Ao cordialmente cumprimentá-los, encaminhamos o Ofício RSM-019-2024-OTR, referente ao questionamento sobre a aplicação da NBR 15.486.

Ofício RSM nº 019/2024-OTR.

**Assunto:** Consulta Técnica sobre a Aplicação da NBR 15.486 na Implantação de Barreiras no Canteiro Central

Figura 2 - Figura 9 da NBR 15.486 - Diretriz para implantação de dispositivos de contenção central.

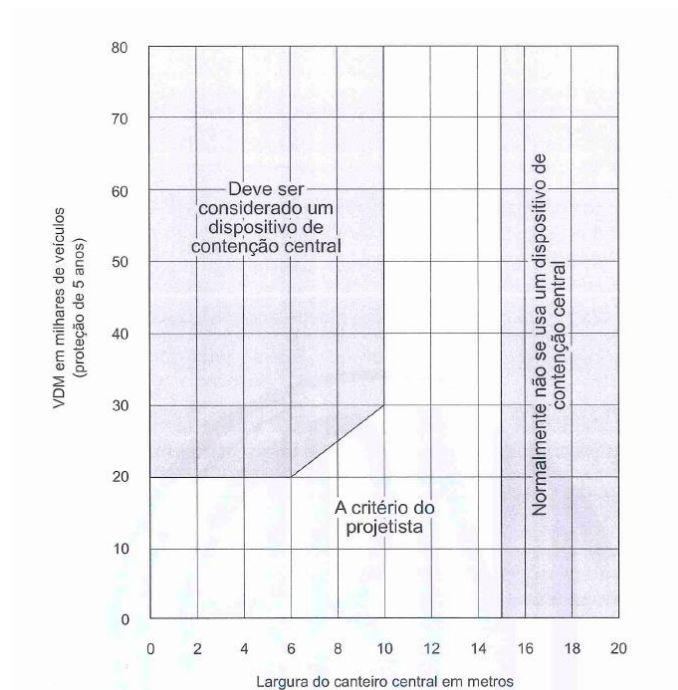
A partir dessa parte introdutória é apresentado que a **Figura 9 apresenta a diretriz para a implantação** de dispositivos de contenção central em vias de alta velocidade e canteiros atravessáveis, considerando o VDM e a largura do canteiro central.

Ainda, é indicado que na área apresentada como opcional (a critério do projetista), a implantação de dispositivos de contenção central é recomendada **somente se houver um histórico de acidentes no canteiro central**. A seguir é apresentada tal figura.

Assim, quando a região entre pistas de fluxos contrários respeitar todos esses quesitos, pode-se recorrer à Figura 9 da NBR 15.486 para analisar a necessidade de barreiras pelo VDM. Caso o VDM seja inferior à 20 mil veículos, por exemplo, o Projetista pode optar por colocar ou não barreiras.

Diante de todo o acima exposto, solicita-se confirmação referente ao correto entendimento dos critérios para a implantação ou não de barreiras no canteiro central, conforme descrito na NBR 15.486.

Assim, quando a região entre pistas de fluxos contrários respeitar todos esses quesitos, pode-se recorrer à Figura 9 da NBR 15.486 para analisar a necessidade de barreiras pelo VDM. Caso o VDM seja inferior à 20 mil veículos, por exemplo, o Projetista pode optar por colocar ou não barreiras.

*Figura 3 - Detalhes sarjetas de canteiro central com e sem barreira*

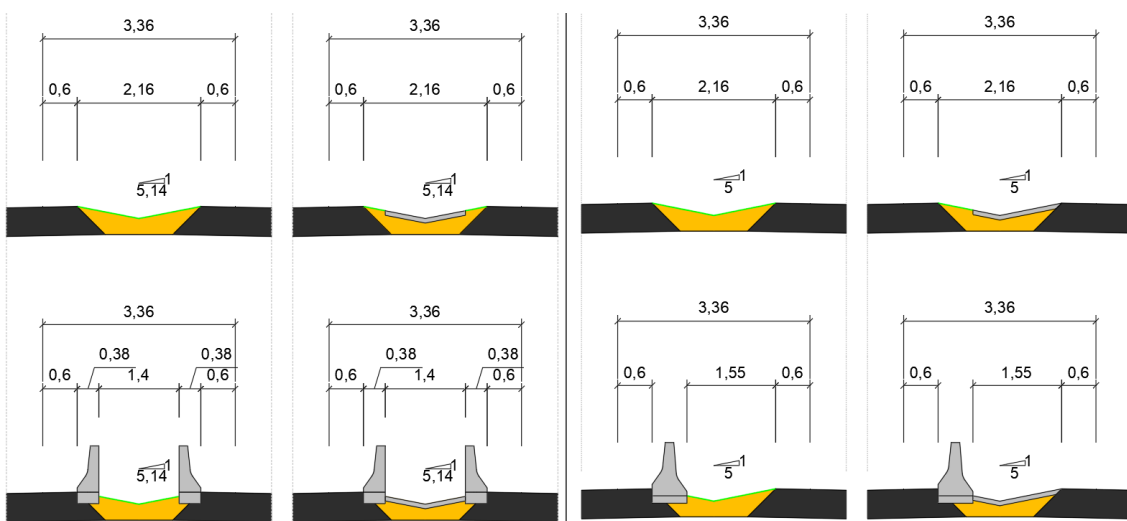
Para definir a geometria segura, foram avaliados os capítulos 4.2 a 4.5 da NBR 15.486. A seção prevista possui geometria triangular, com taludes frontais e posteriores inclinados a 1:5 (Vertical).

Com essa geometria, antes da implantação das barreiras, o canteiro central não trafegável (sarjeta) tem uma largura total de 2,16 m e um desnível de 0,216 m no ponto central em relação às bordas.

Após a instalação dos dispositivos de contenção, dependendo da configuração, a sarjeta central poderá ficar confinada (no caso de duas barreiras simples), resultando em uma largura útil de 1,40 m, com uma geometria composta por uma seção triangular central e paredes laterais. Alternativamente, poderá ter um lado confinado e outro livre, com uma largura útil de 1,55 m. Ambas as configurações atendem às condições de drenagem e aos requisitos de segurança definidos na NBR 15.486.

As sarjetas poderão ser de grama ou concreto dependendo da inclinação longitudinal da via e condições de coleta da água. A Figura a seguir apresenta os cenários de aplicação dessa estrutura para a condição sem e com barreiras, com grama ou concreto.

Os canteiros centrais devem ser dimensionados para incluir acostamentos internos e espaço suficiente para a instalação de barreiras de concreto do tipo New Jersey, além de garantir a drenagem eficiente das pistas. A largura mínima proposta é de 3,36 metros, que inclui:

Gostaríamos de saber se nosso entendimento é adequado para as características de via citadas, pois, para outros fatores, essas larguras podem mudar.
